SECRETARIA DE MOBILIDADE E CONTROLE URBANO  
COMISSÃO DE CONTROLE URBANÍSTICO

**ATA DA 383ª. REUNIÃO ORDINÁRIA DA COMISSÃO  
DE CONTROLE URBANÍSTICO – CCU**

Imagem 02: Planta de Locação e Coberta.

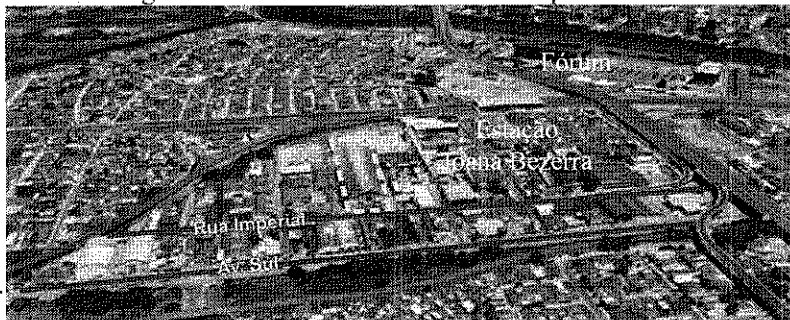
De acordo com o projeto, as quatro torres serão dispostas de modo isolado, contudo, os três pavimentos de garagem (térreo, 1º pav. e vazado) fazem a comunicação entre elas.
